Kansrijke Alternatieven Dijkzone 11 Veer-Bergstoep-Streefkerk 2 juni

Kansrijk Alternatief 1: Verhoging tuimelkade + verschuiving buitenwaarts

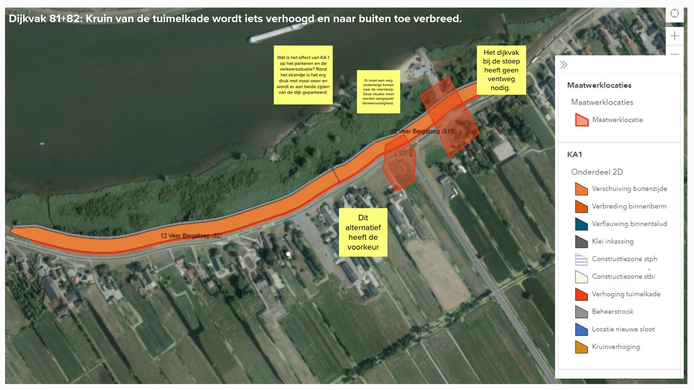
Plekken voor waterputten: heeft dat effect op keuzes voor varianten?

Vloeren/garage zakken. Zorgen voor schade door verzakken grond.

Vanuit technisch oogpunt geen raakvlakken. Bij de MER wordt gekeken naar effecten van de versterking op het grondwater. We gaan hierover dan met Oasen in gesprek als blijkt dat er effecten zijn.
